TECHNICAL BULLETIN

Title:	CRAZY DANCE	
Bulletin N°.	13.000.01	
Release Date:	21 June 2016	
Effective Date:	Immediately	
Reported by:	Mr Enrico Fabbri	
Ride Name:	CRAZY DANCE	
Manufacturer	FAR Fabbri (Italy)	
Type/Version:	ALL	
Affected Serial N.:	ALL	
Final Instruction:	Recommended

Cracks of main structure of steel structure holding the passenger's vehicles.

DRAWINGS

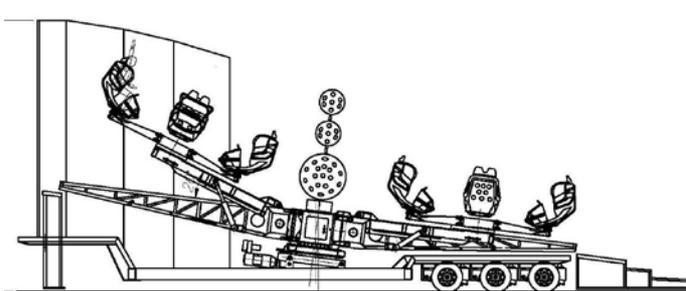
- (a) The attraction was in operation for approx. 15 years
- (b) Cracked surfaces show strong evidence of rust, meaning that cracks in steel were in action since long time
- (c) Fresh cracked surfaces (the one in shiny color in the picture) show that at the moment the structure collapsed only a very small portion of the steel section was remaining
- (d) Steel parts were painted in black color (more difficult to see cracks on materials)

These conditions can be the results of excessive stress generated during the operation of the Equipment. We also remind that operators should not let the Main Plate and the Satellites run over the maximum speed limits established in the original manual instructions, furthermore the direction of rotation of the Main Plate should be always opposite of the direction of rotation of the Satellites.

It is our opinion that these components are subjected to heavy alternative stress, therefore the resistance to fatigue is less than 35.000 hours. For this reason we believe that owners/operators should consider to replace the "Satellites" after 15 years of operation. The repair of such heavily cracked steel structure, for example by re-welding the pieces together, is here strongly not recommended.

1. **Immediately:** Visual inspection of these components; then a weekly visual inspection
2. **As soon as possible:** Non Destructive Test (NDT) of these components, as minimum every three year if the equipment has less of 10 years in operations; Non Destructive Test (NDT) of these components, as minimum every year if the equipment has more than 10 years in operations
3. **Monthly:** Check of the maximum speed of the Main Plate and Satellites
4. Any additional inspection of other components related or joint to these parts

RIDE: CRAZY DANCE DATE: DECEMBER 10, 1990
SUBJECT: VEHICLE SPINDLE BOLTS BULLETIN NUMBER: FC001

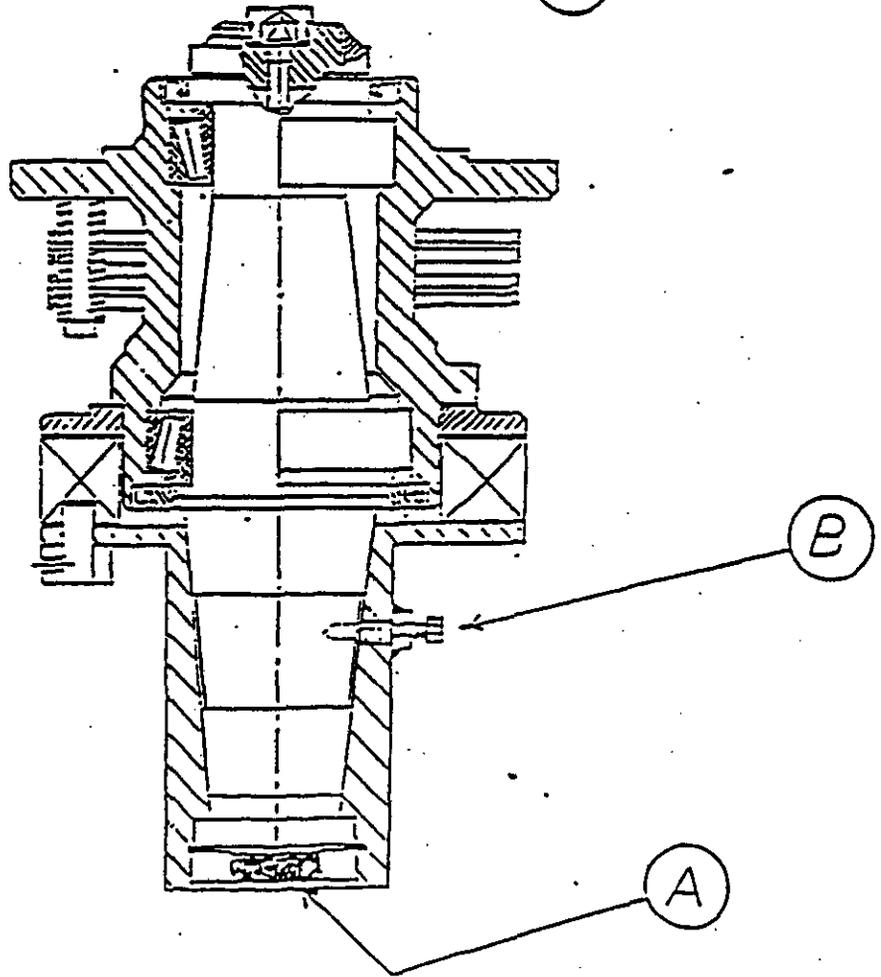
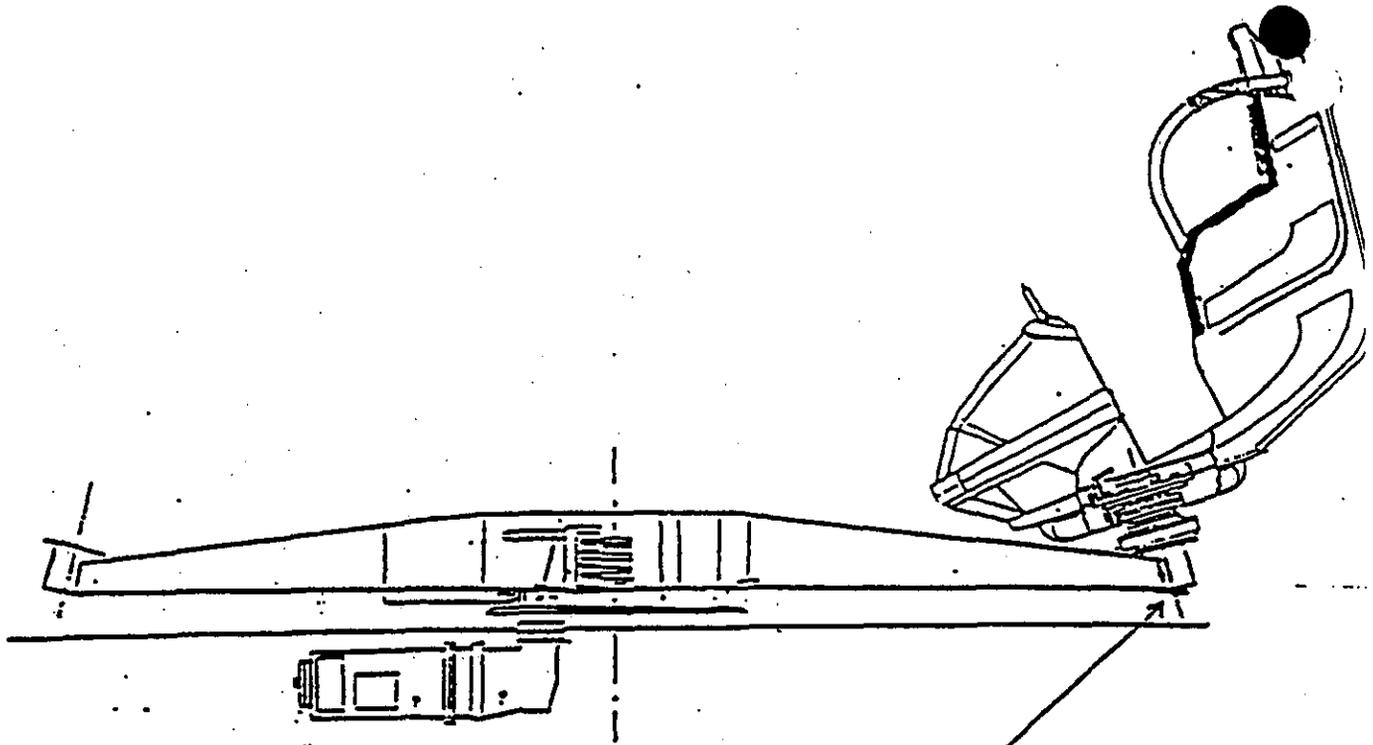
It has been determined through investigation that the bolts used to lock the vehicle tapered spindle into its socket on the end of the satellite sweep can loosen over a period of time. The following modification, change in components and maintenance change are now required by the manufacturer, FarFabri, s.r.l.

1. Existing bolts x lock washers (24 mm x 80 mm x grade 8.8) are to be replaced with 24 mm x 80 mm x grade 10.9 and torqued in place to 700 nm (515 ft. lbs) (refer to Figure A).
2. Install tapered spindle lock bolts (refer to Figure B).
3. Change maintenance procedure to include checking the torque of the bolts on a monthly basis.
4. Replace bolts on an annual basis.

SUBJECT: Spindle Bolts BULLETIN NUMBER: FC003

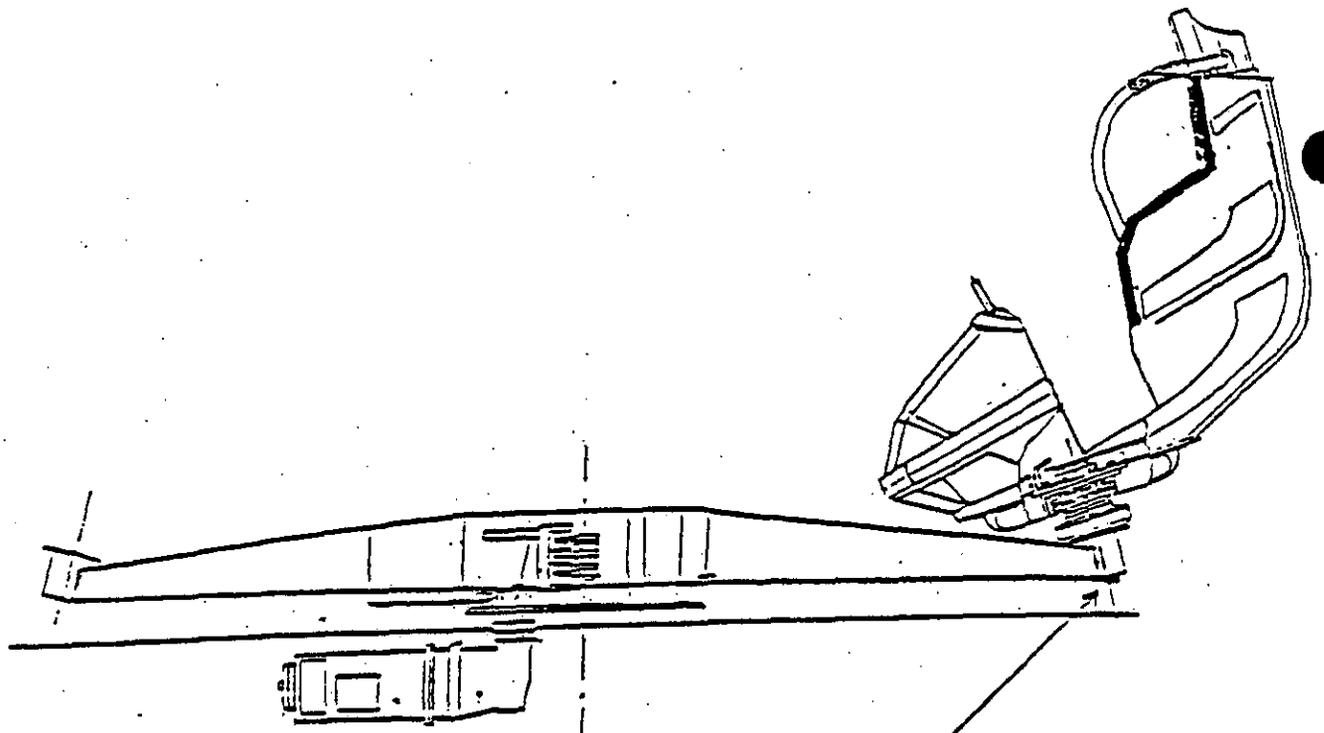
A typographical error has been brought to the attention of FarFabri, s.r.l. regarding Service Bulletin F010. Service Bulletin F010 only pertains to those rides with serial numbers 009 and lower, and not all rides. The reason is, those rides are equipped with a 22mm spindle bolt. Rides with Serial number 010 or higher are equipped with a 24mm spindle bolt. (Figure A shows the location of this bolt.)

1. FarFabri, s.r.l. requires that all spindle bolts be replaced on an annual basis.
2. Use only grade 10.9 bolts.
3. Your monthly maintenance procedure should include checking the torque of these bolts. Refer to the following chart for recommended torque values pertaining to your equipment.
4. All rides should have a factory installed spindle safety bolt (Figure B). If you do not, contact Exsaco Corporation immediately at 1-800-545-0667 or 817-783-2265.

<u>Bolt Size</u>	<u>Untreated</u>	<u>Zinc Plated</u>
22 x 80 mm	430 ft. lb.	400 ft. lb.
24 x 80 mm	550 ft. lb.	515 ft. lb.

DRAWING A

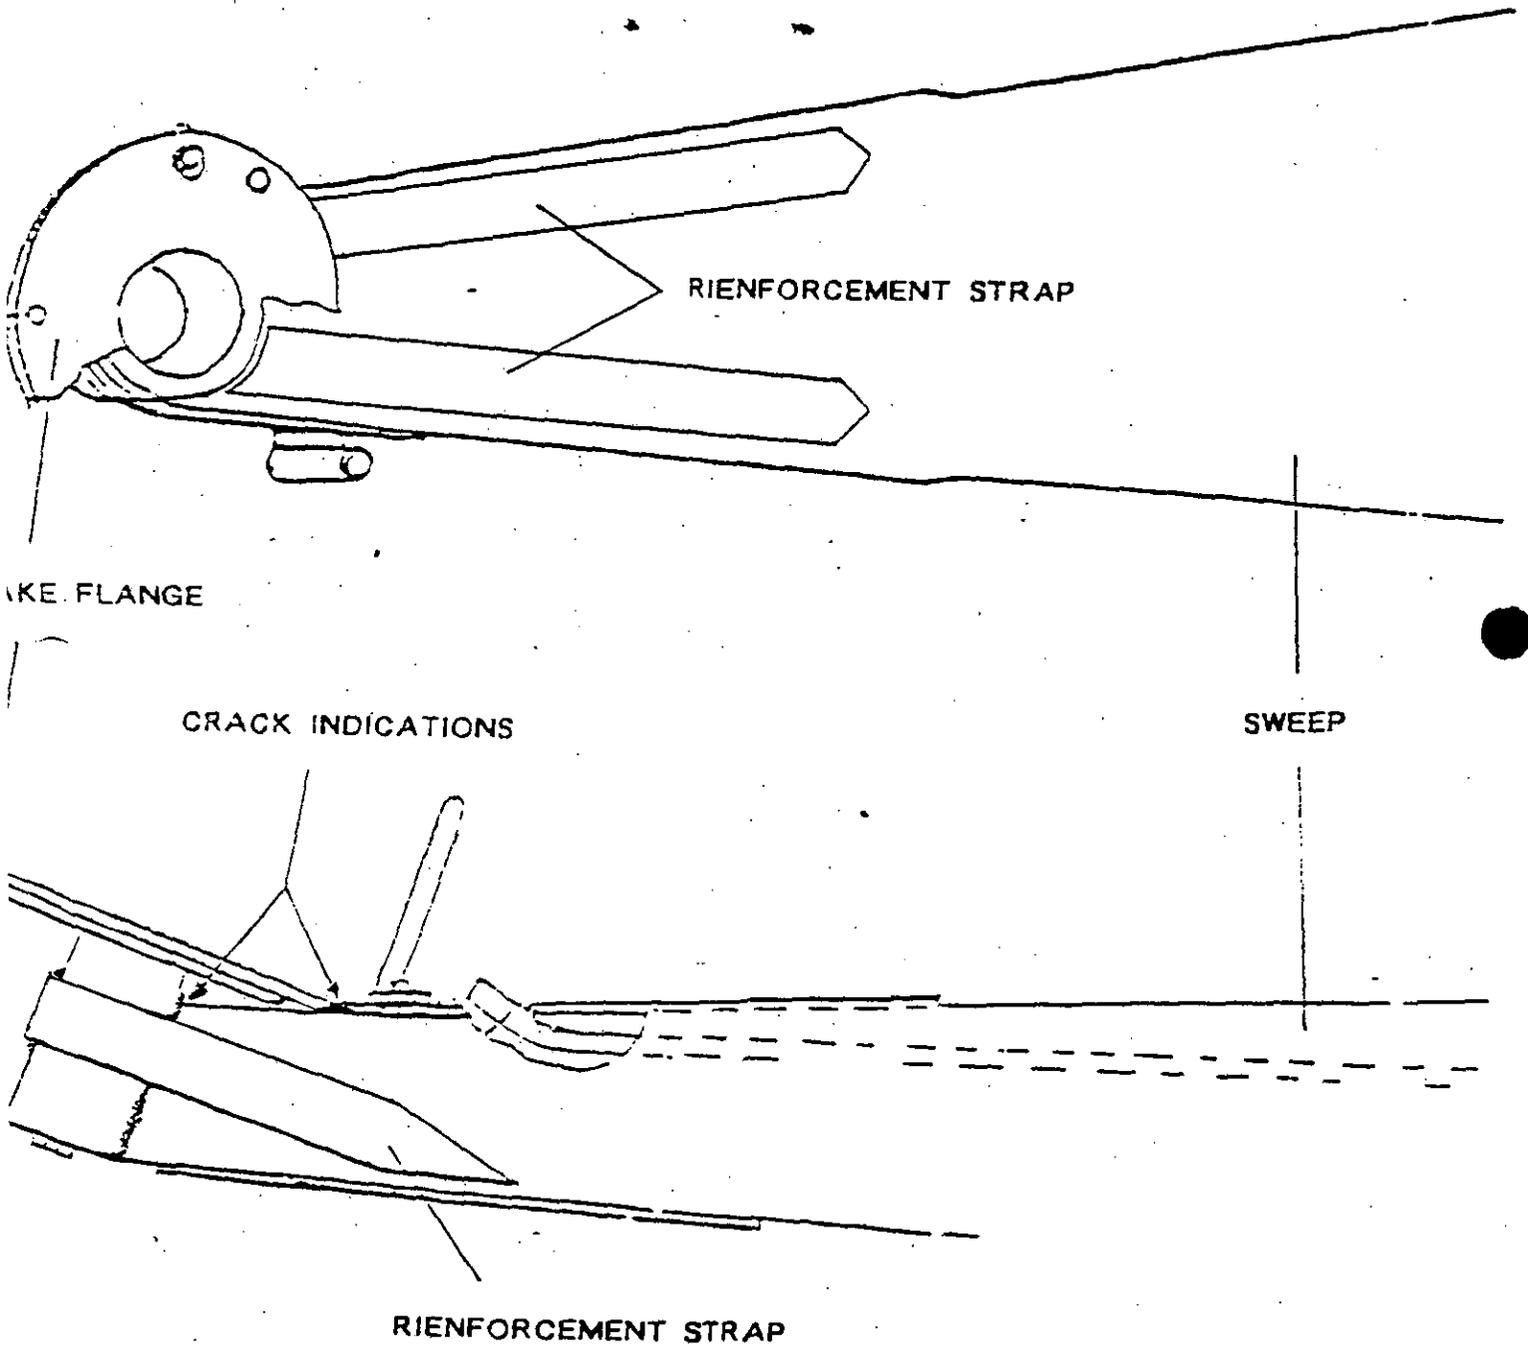
An incident occurred where the car spindle case separated from the sweep. This incident was directly-related to an insufficient weld application. Through further inspections of the remaining rides, it was determined to be an isolated case. Refer to Drawing A for the location of possible cracks.

An incident occurred where the car spindle case separated from the sweep. This incident was directly related to an insufficient weld application. Through further inspections of the remaining rides, it was determined to be an isolated case. Refer to Drawing A for the location of possible cracks.

We are currently preparing a reinforcement kit to be welded on the sweep in place of the old strap. A factory representative will notify you when the kit is ready and will come to your location to install this kit.

In the meantime, you are required to visually inspect the suspect area each day before opening the ride to the public. If any cracks are detected, contact Exsaco Corporation at 1-800-545-0667 or 817-783-2265 immediately.

We are currently preparing a reinforcement kit to be welded on the sweep in place of the old strap. A factory representative will notify you when the kit is ready and will come to your location to install this kit.

In cooperation with the U.S. Consumer Safety Product Commission, and until the reinforcement kits are installed, FarFabri, s.r.l. requires a visual inspection of all welds in the suspect area each day before opening the ride to the public. If any cracks are detected, contact Exsaco Corporation at 1-800-545-0667 or 817-783-2265
IMMEDIATELY.

RIDE: Crazy Dance
SUBJECT: Car/Hub Bolts

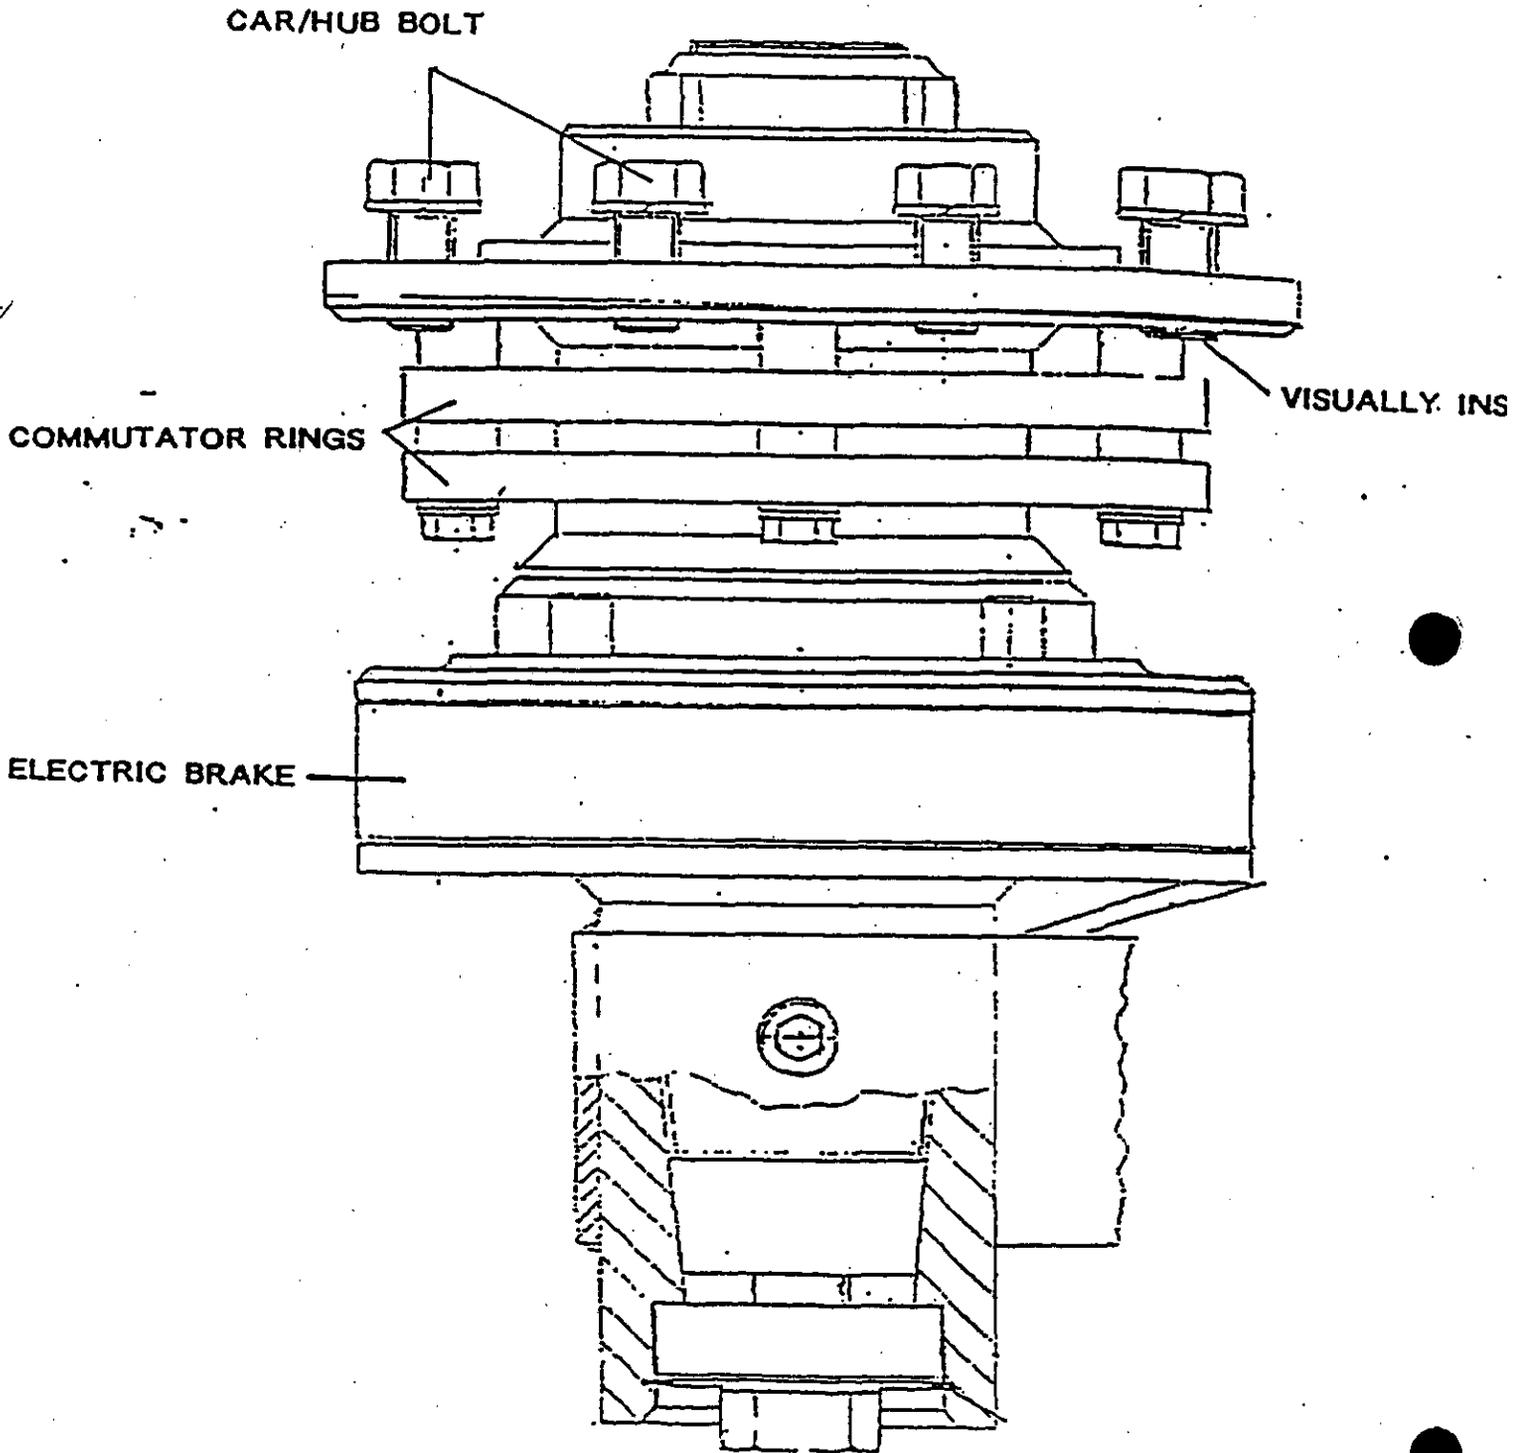
An incident occurred where the car/hub bolts vibrated loose even though lock washers were in place. This allowed the car flange to move and deform the threads in the hub. Eventually, all the bolts stripped out and the car landed on the platform. Luckily, no one was injured.

1. Replace lock washers with hardened flat washers.
2. Rather than inspecting those bolts annually, FarFabri, s.r.l. requires a weekly visual inspection and a monthly torque check. Refer to the following chart for torque requirements on those bolts.

<u>Bolt Size</u>	<u>Status</u>	<u>Torque</u>
16mm x 30, grade 8.8	Original Bolt	150 ft. lbs.
18mm x 30, grade 8.8	Replacement Bolt	190 ft. lbs.
